HTTR 設工認 第 4 回申請の再申請(R2.3.30)の
コメントに係る回答
(耐震性(波及的影響含む))

令和 2 年 6 月 18 日

第 4 回申請の再申請(R2.3.30)に対する確認事項(No.1 R2/6/8):第 4 回第 1 編(耐震性)

図1 加速度応答スペクトルの比較(3.11地震、NS方向、h=0.05)

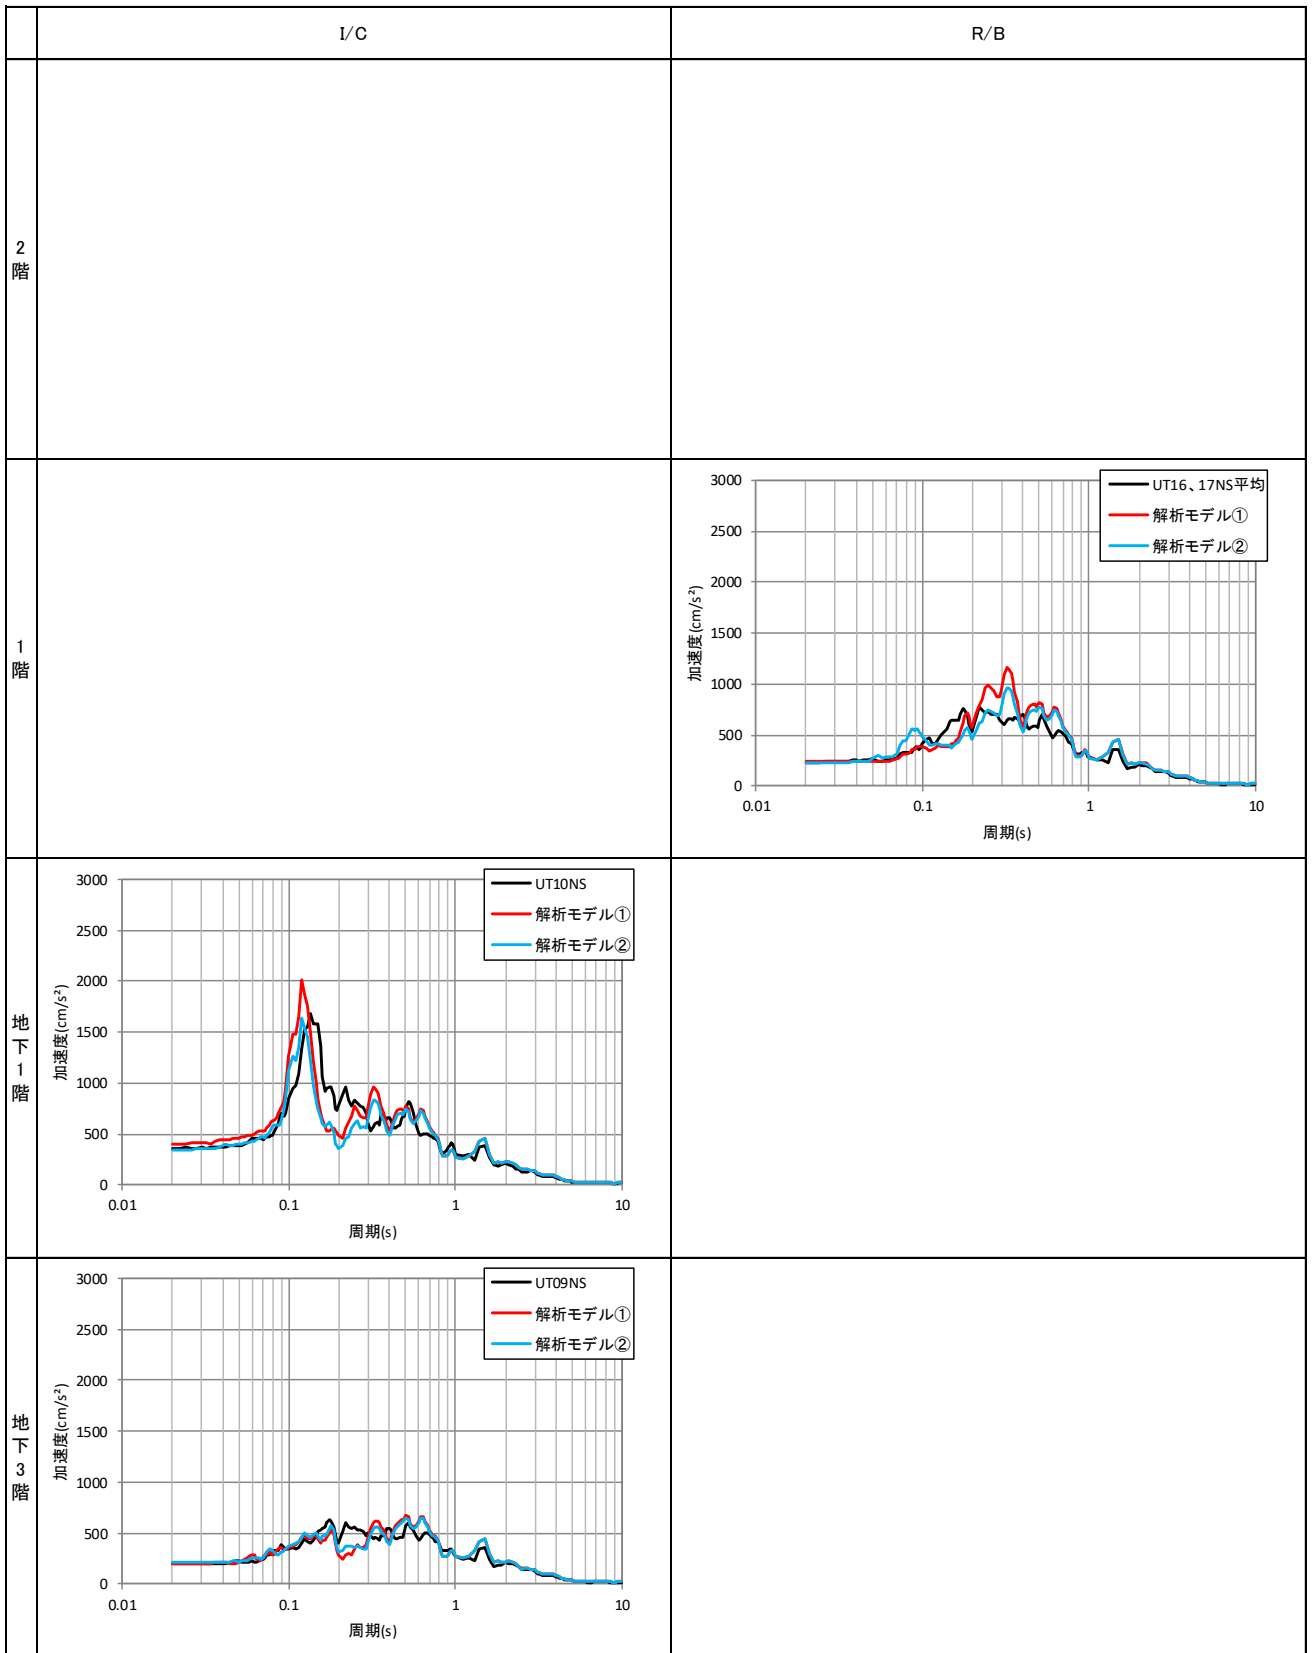
第 4 回申請における耐震性の確認、水平方向の解析モデルにおいて用いている側面地盤ばねについては、地震観測シミュレーション解析により、解析モデル②の方が観測記録との整合性が良いため、妥当であるとの説明をされている。この比較結果である添 1-2-1-1-8 第 6 図「最大応答加速度の比較(3.11 地震)」を見ると、解析モデル②は、観測記録点の若干危険側に位置している。解析モデル②の採用が適切である旨の説明をすること。
また、同図の NS 方向と EW 方向において、C/V と R/B の上方の応答が逆転している理由を説明すること。

地震応答解析モデルについては、解析モデル①及び②ともに観測記録をおおむね再現できていると考えられるが、最大応答加速度のほか、加速度応答スペクトルにおける各周期の加速度がより観測記録と整合している解析モデル②を採用している(図 1 及び図 2)。また、解析モデル②は建家周辺地盤の状況を考慮し、大地震時に表層地盤(オープンカットの埋土)の側面抵抗を見込まず、基礎浮き上がりの評価に対して保守的なモデル化としている(図 3)。

図1 一般的な応答比の算出

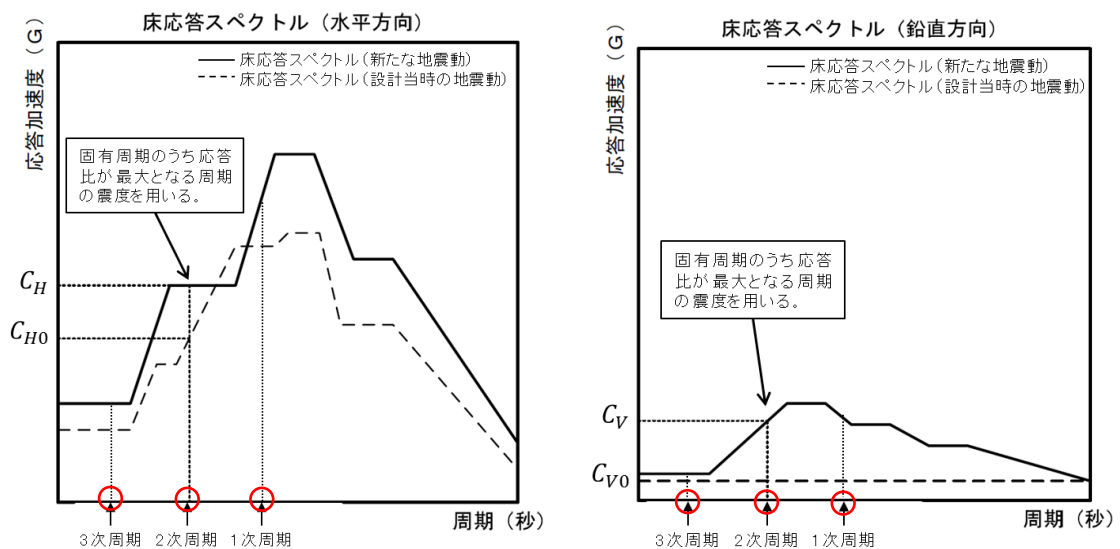
既設工認の応力値に乗ずる応答倍率をどのように評価しているのか。機器によっては応答の固有周期が異なり、床応答スペクトルの比も異なるので、これをどのように考慮しているのか。また、1次モードの固有周期に対して床応答スペクトル比をかけると推察されるが、高次モードの寄与を考慮したとしても、十分な保守性があるといえるのか説明すること。(高次モードに大きなモーダルウエイトがないことの説明が必要。)

応答比は一般的に評価対象設備の固有周期における震度を用いて算出している(図1参照)。なお、複数の固有周期における震度を考慮する必要がある評価対象設備では、各周期のうち最大となる応答比を算出する。すなわち、3つの赤丸の周期の中から最大となる応答比を算出する。一方、HTTR では、応答倍率法による解析の保守性を担保するために、評価対象設備の固有周期を用いず、1次周期から短周期の中で応答比が最大となる周期における震度を用いて応答比を算出する。すなわち、赤の点線で示した中で最大となる応答比を算出する。
